**NOTIFICATION DE RAPPEL DE SÉCURITÉ - (FR)****Vélos Cannondale Bad Boy et Bad Girl de 2010-2012****Produits rappelés :**

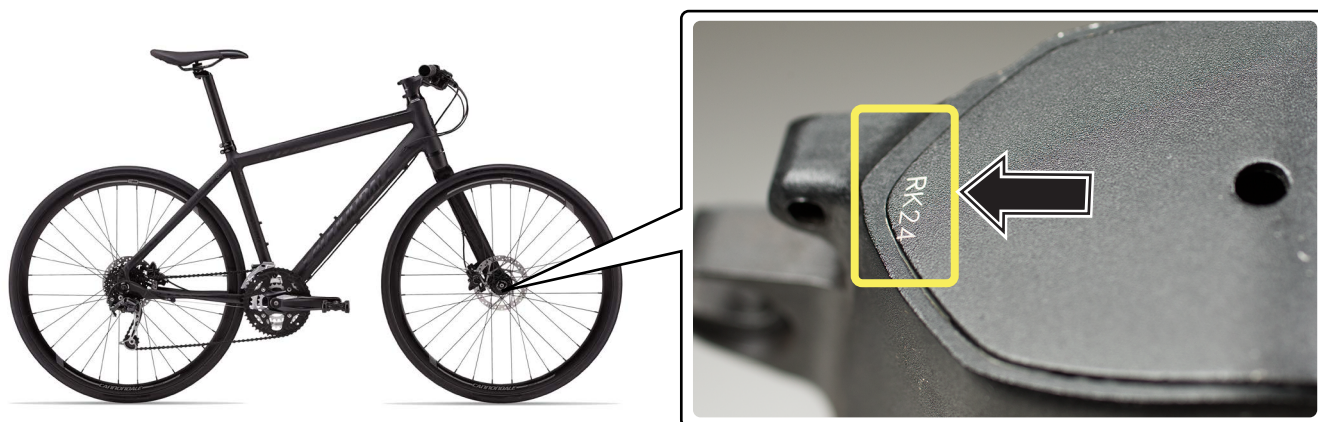
Les vélos Bad Boy et Bad Girl de 2010-2012 concernés par le rappel peuvent être identifiés en observant le code de date situé sur la partie inférieure de la fourche. Recherchez le premier caractère du code pour le comparer avec les tableaux ci-dessous et trouver si le vélo est concerné par ce rappel.

Ce rappel résulte de rapports concernant des vélos présentant des marques d'usure à l'endroit où le tube et la fourche se rejoignent. Les marques d'usure s'agrandissent à l'usure et peuvent entraîner une rupture du tube. Le tube risque alors de se séparer de la fourche et d'entraîner un accident ou des blessures.

Si votre vélo est concerné par ce rappel, veuillez immédiatement cesser de l'utiliser et l'apporter à votre revendeur Cannondale le plus proche pour un contrôle et un remplacement de la fourche.
